智研院改造方案

改造前平面图

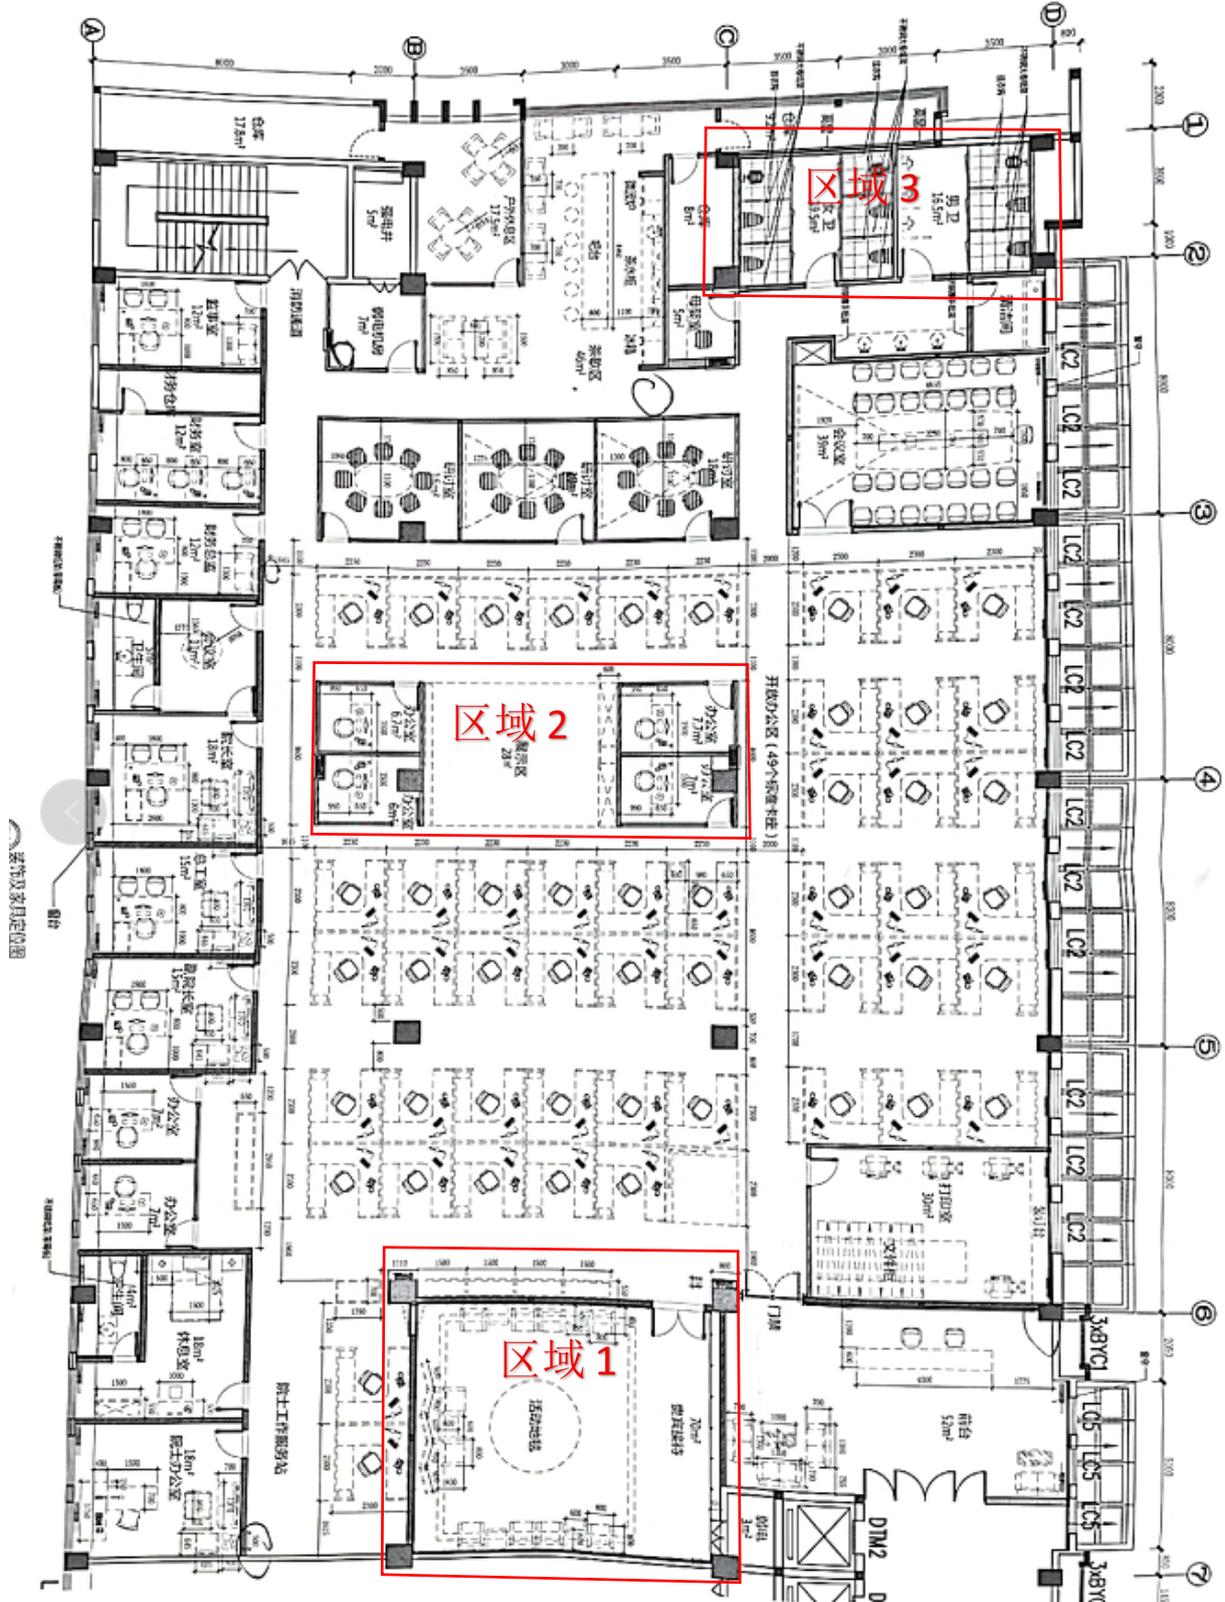
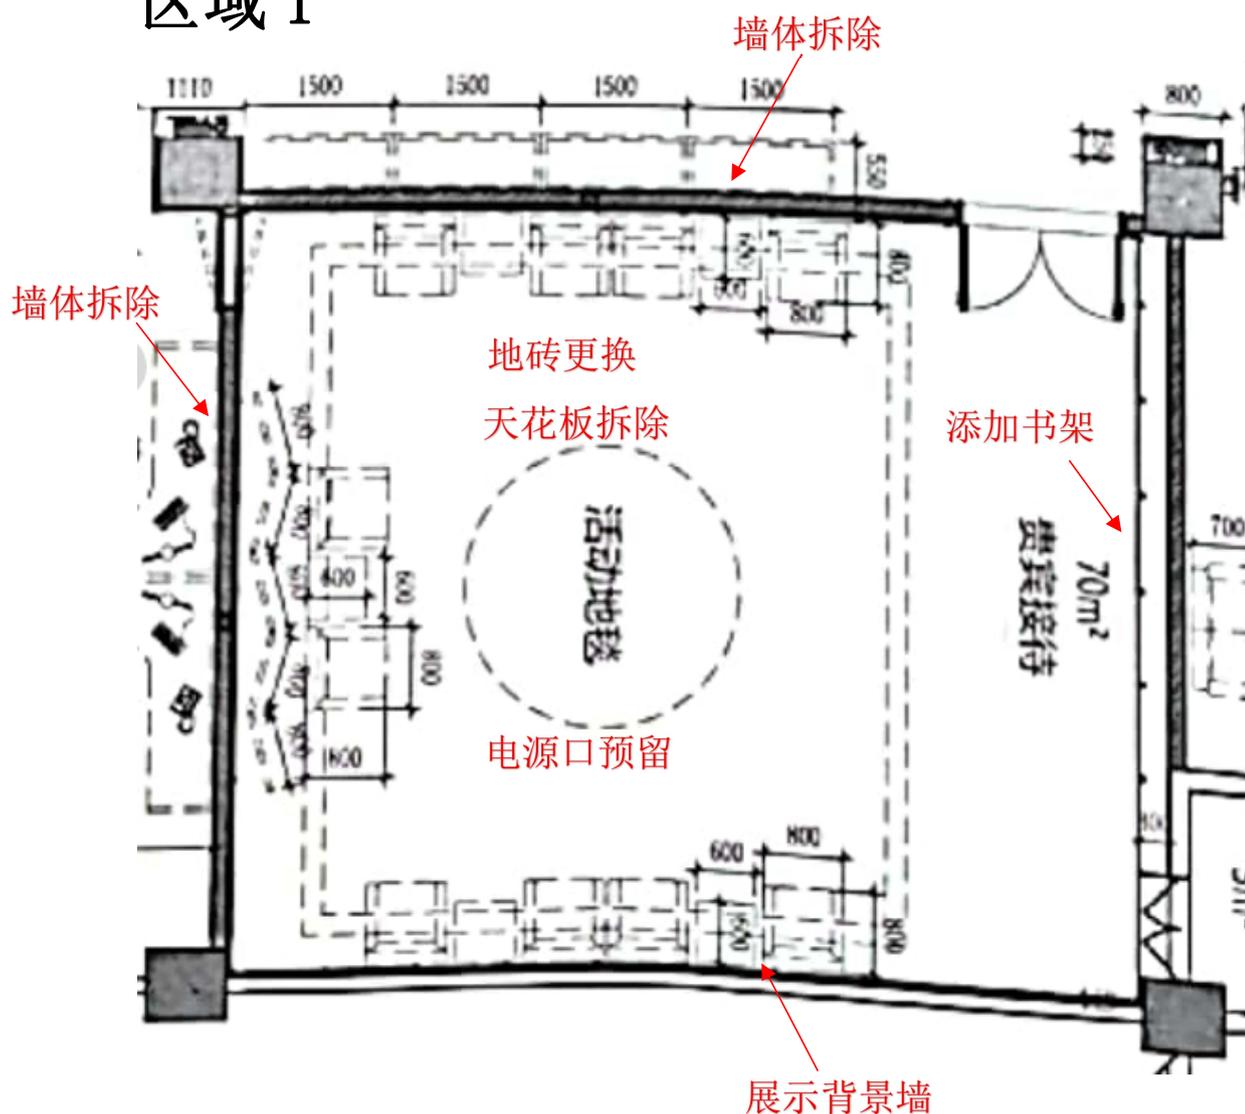
区域 1

顶部喷漆与外面办公区一致

新增 6 张卡位

施工必须做防尘保护

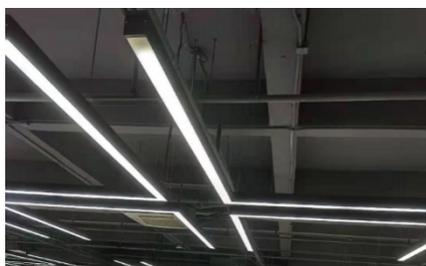
更换与办公区同样的灯，如图：长 180mm，宽 7mm

区域 2

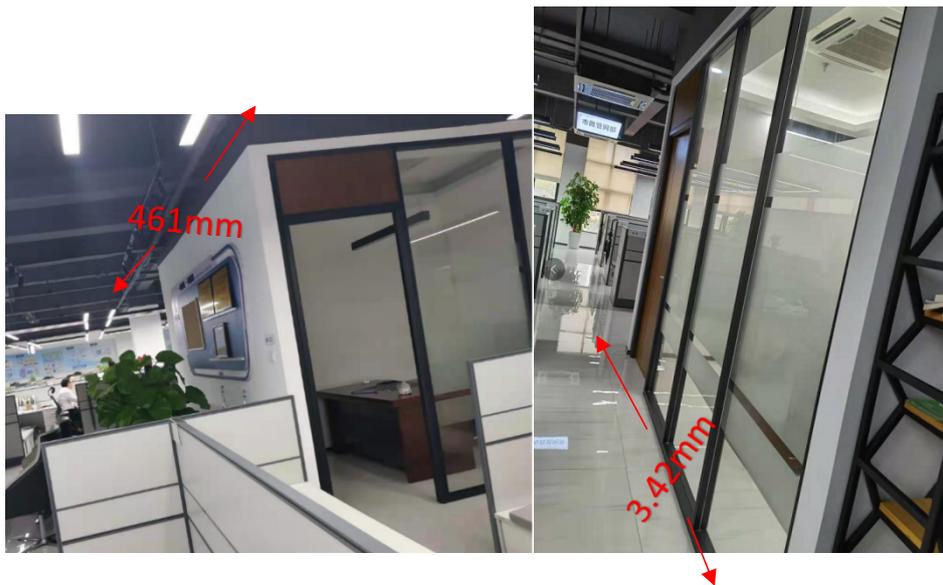
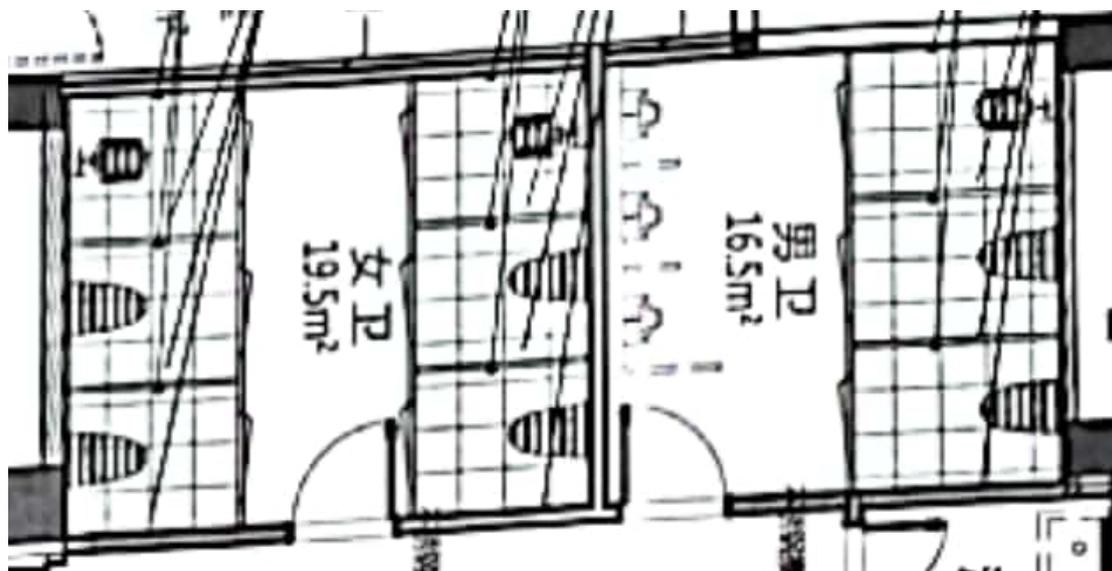
拆除 4 间办公室，书架，展示区，放置 11 张卡位
此区域卡位电路在卡位底下安装明线
办公室现场如下图

相隔两间办公室内有墙隔离
